核燃料物質加工事業変更許可申請書（MOX燃料加工施設）の一部補正に対する
主要な指摘事項への対応について

令和2年8月31日の審査会合における一部補正に対する主要な指摘事項に対する
対応方針を以下に示す。※9月7日ヒアリング資料からの変更点を下線で、9月10日
からの変更点を下線点線で示す。

第1-2.1図 気体廃棄物の廃棄設備の系統概要図

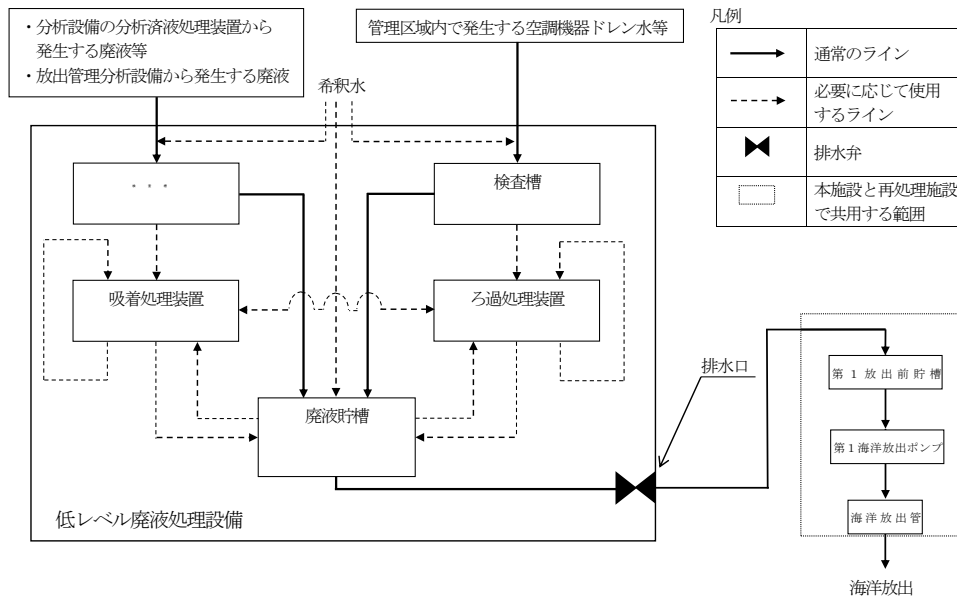
- 気体廃棄物の廃棄設備，液体廃棄物の廃棄設備について、系統概要図を追加する。
